# 改善箇所説明図

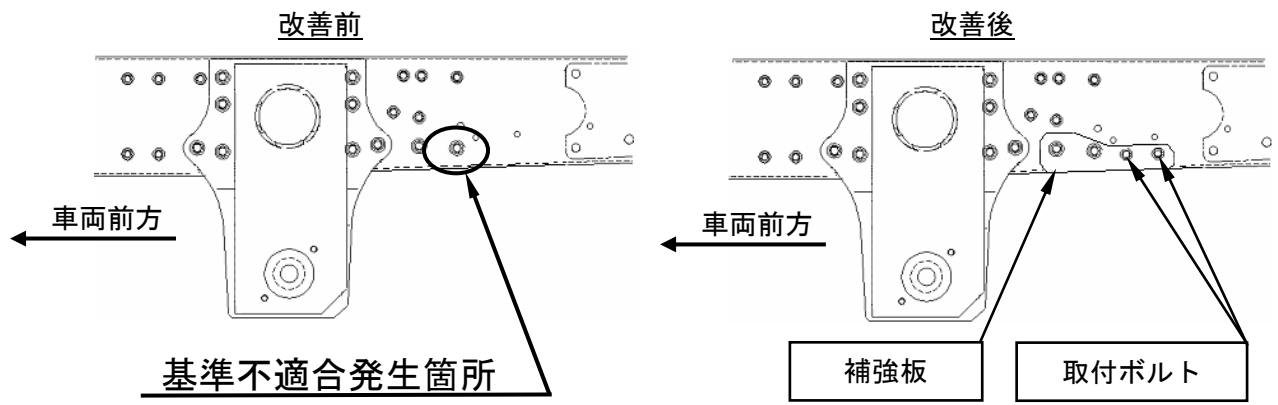
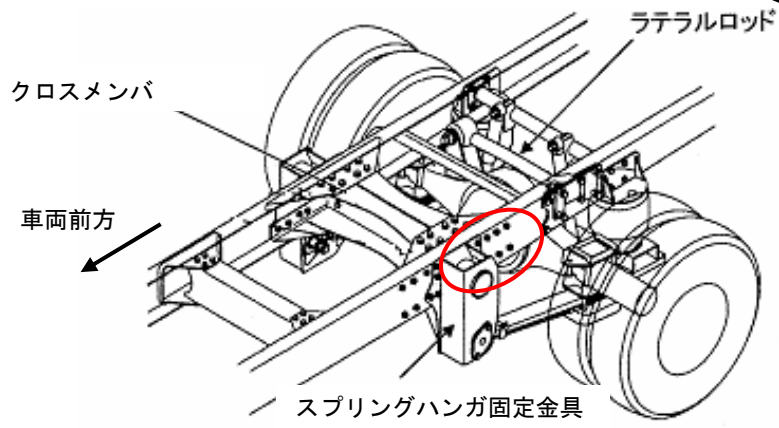
後軸をエアサスペンションに改造した車両において、ラテラルロッドを取り付けたため、旋回時あるいは悪路走行時に車枠のクロスメンバ取付部に応力が集中し、亀裂が発生するものがある。そのため、そのままの状態で使用を続けると、亀裂が進行して、最悪の場合、車枠が破損し走行安定性が損なわれるおそれがある。

**改善措置の内容**  
 全車両、車枠に補強板を追加する。なお、車枠を点検し、亀裂が発生しているものは亀裂を補修する。
